梅州市德富塑料制品有限公司规划总平面调整方案批前公示

根据建设单位申请，梅州市德富塑料制品有限公司规划总平面调整方案正报梅州高新区规环局审查，根据有关规定予以批前公示。
具体规划方案批前公示图详见附件，该图仅为示意图，以最后审批为准。如对本规划方案有异议，可反馈意见。
公示时间：2024年2月27日至2024年3月7日(公示期10天)。
公示地点：项目用地现场、网站公示
经办科室：梅州高新区规环局
联系地址：梅州高新区办公大楼206室
联系方式：0753-2486056
邮箱：mzgxqgjb@126.com

建设单位 CLIENT	梅州市德富塑料制品有限公司
建设地点 SITE	广州（梅州）产业转移工业园
工程名称 PROJECT	塑料包装制品项目
子项—单体名称 SUBPROJECT-UNIT	
图 名 TITLE	规划总平面方案（局部调整）1:500
设计号 CONTRACT No.	2024-001
版次 EDITION No.	1.0
日期 DATE	2024.01
图别 DRAWING TYPE	方案
图号 DRAWING No.	01
归档纪录: ARCHIVES:

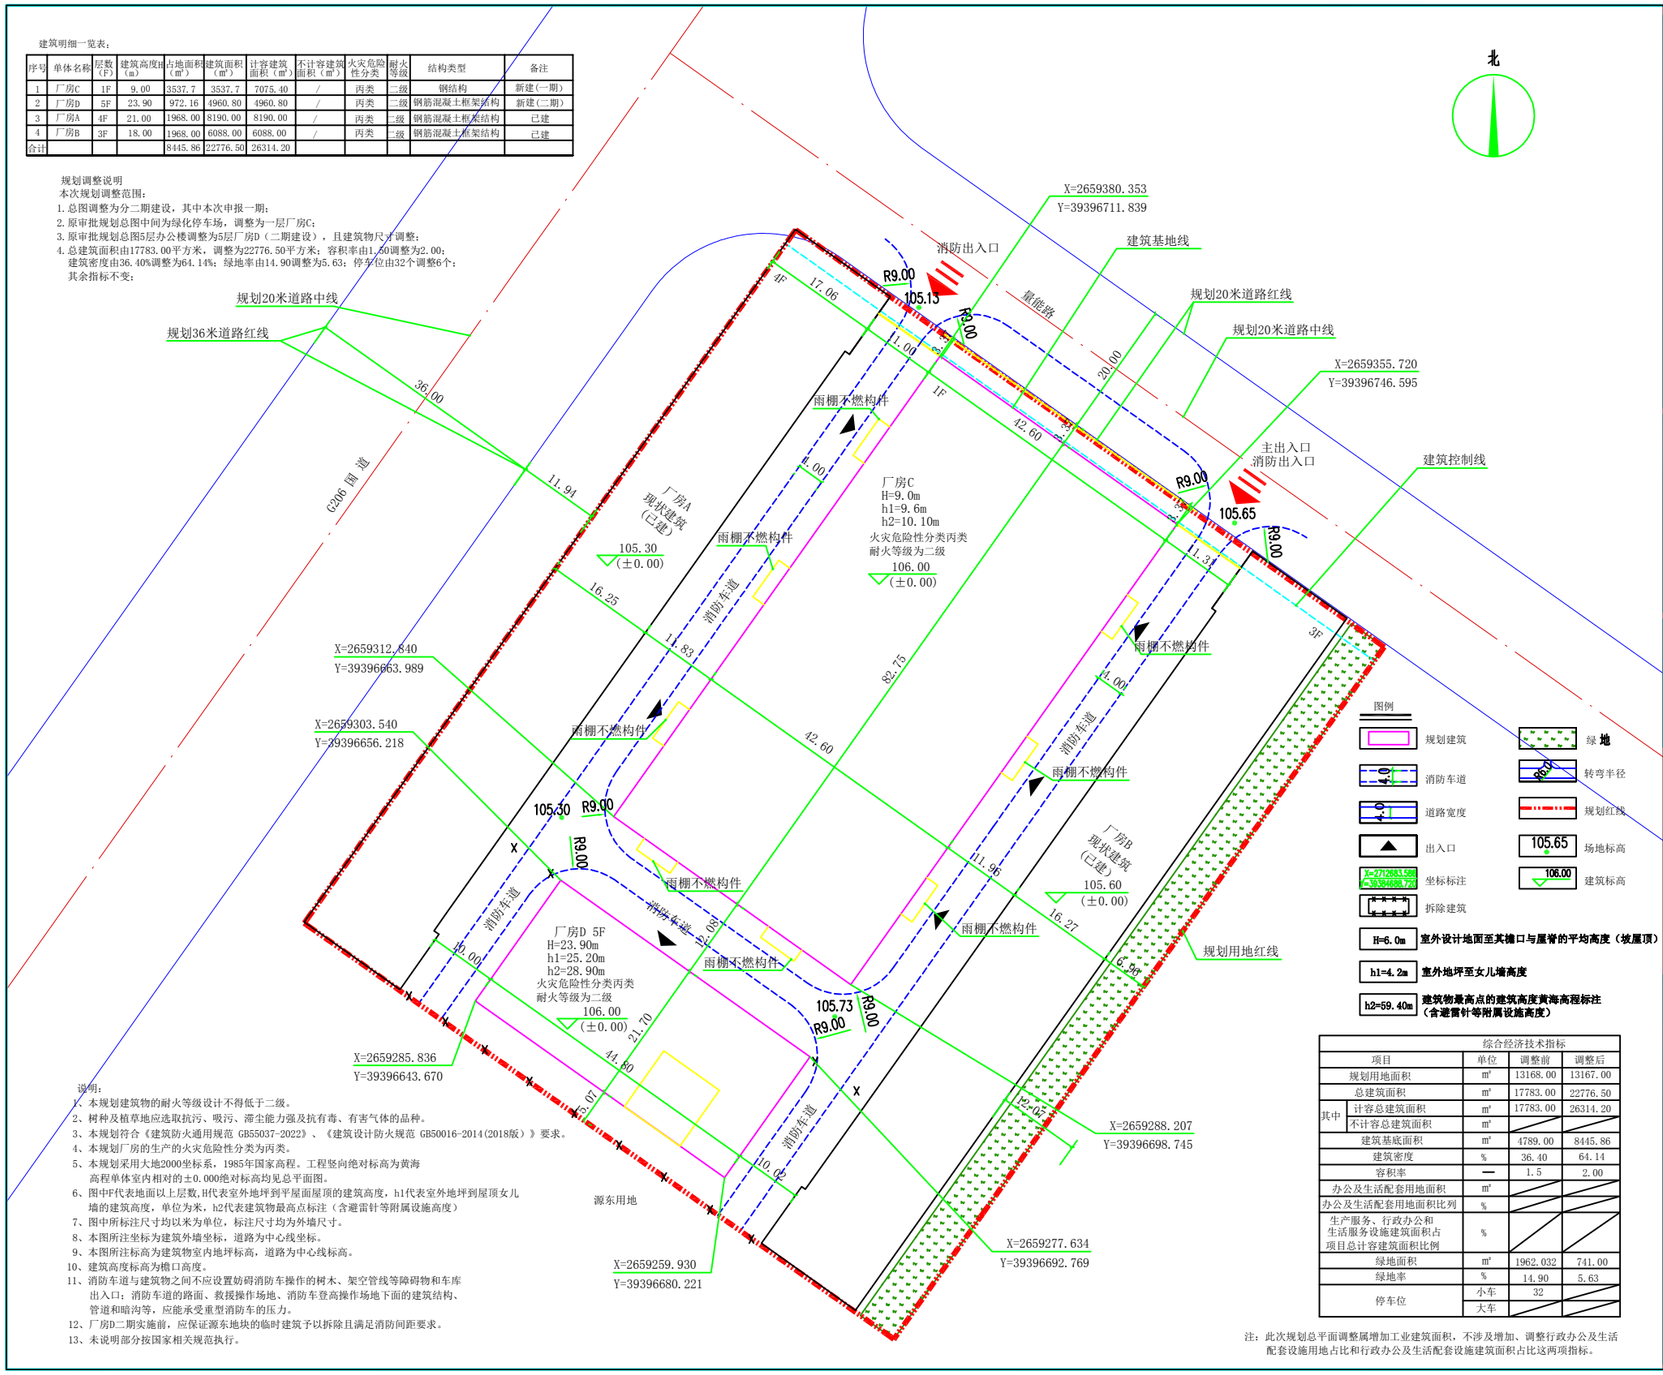
规划调整说明
本次规划调整范围：
1. 总图调整为分二期建设，其中本次申报一期；
2. 原审批规划总图中间为绿化停车场，调整为一层厂房C；
3. 原审批规划总图5层办公楼调整为5层厂房D（二期建设），且建筑物尺寸调整；
4. 总建筑面积由17783.00平方米，调整为22776.50平方米；容积率由1.50调整为2.00；
建筑密度由36.40%调整为64.14%；绿地率由14.90调整为5.63；停车位由32个调整6个；
其余指标不变；
